# 大型トラック走行装置（ディスクホイール）のリコールについて

（届出日：令和2年7月3日 開始日：令和2年7月3日）

リコール番号4772

# 改善箇所説明図

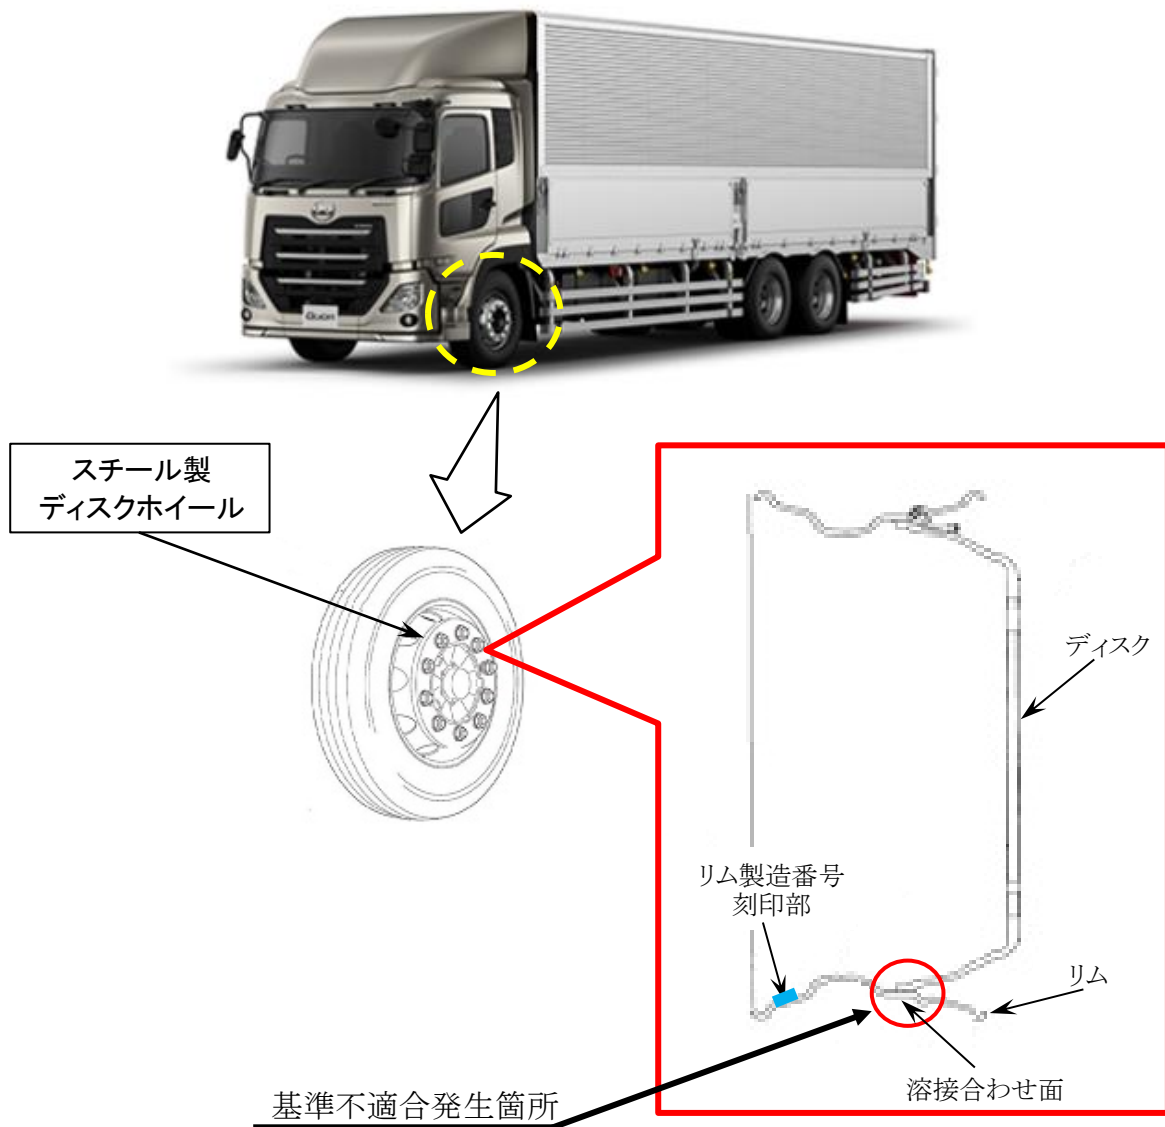
大型トラックのスチール製ディスクホイールにおいて、リム成型の金型が不適切なため、リムとディスクの溶接合わせ面が不均一となり、溶接部の疲労強度が不足しているものがある。そのため、長時間使用すると溶接部に亀裂が入り、最悪の場合、ディスクホイールが破損するおそれがある。

全車両、ディスクホイールの製造番号を確認し、該当する場合は良品と交換する。

識別： 改善済車両には助手席側ステップ部の車両諸元プレート右上端に白色ペイントを塗布する。
